**INSTITUTO PARA LA INFRAESTRUCTURA FÍSICA EDUCATIVA DEL ESTADO DE
DURANGO
JUNTA ACLARATORIA**

LICITACIÓN No.: INIFEED-029-IR-2025
CONVOCATORIA No.: PRIMERA Invitación
FECHA: 25 DE SEPTIEMBRE DEL 2025
OBRA: 258010.-VITROPISO EN 2 AULAS. ESC. PRIMARIA "DR. HECTOR MAYAGOITIA" DE LA COL. FELIPE ÁNGELES, EN EL MUNICIPIO DE DURANGO, DGO.

OBRA: 258063.- SUSTITUCIÓN DE TECHO
MULTIPANEL DE 4 AULAS

PRIM. "PLUTARCO ELÍAS CALLES"
CCT 10DPR0256D
COL. SAN MARTÍN DE PORRES, DURANGO, DGO.

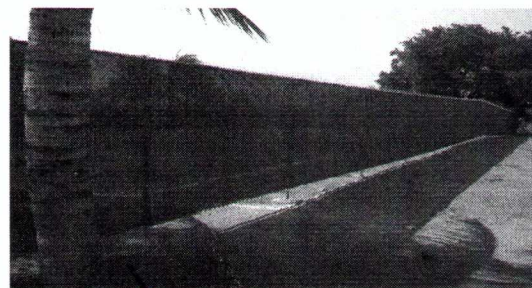
13. Se establece que el Edificio "A" (Dirección y 4 Aulas Didácticas) en Estructura y cama de madera, mostrado en la Visita de Obra del día de hoy, 25 de Septiembre'25, es donde se llevará a cabo la obra antes citada.
